自強協會對輪椅人士
使用交通工具—巴士上落車的意見

障礙多籬籬
輪椅人士外出困難重重

自強協會

官塘道聖約瑟小學門口巴士站

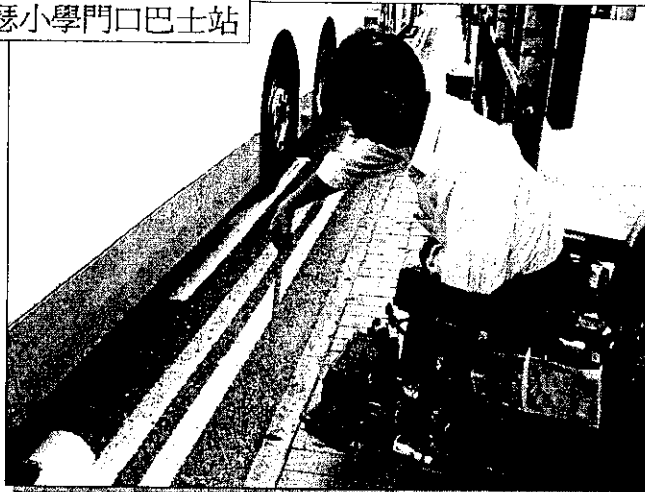
路面與路壘距離不足4吋，

導致低地台巴士的斜板太斜，容易令 輪椅翻車
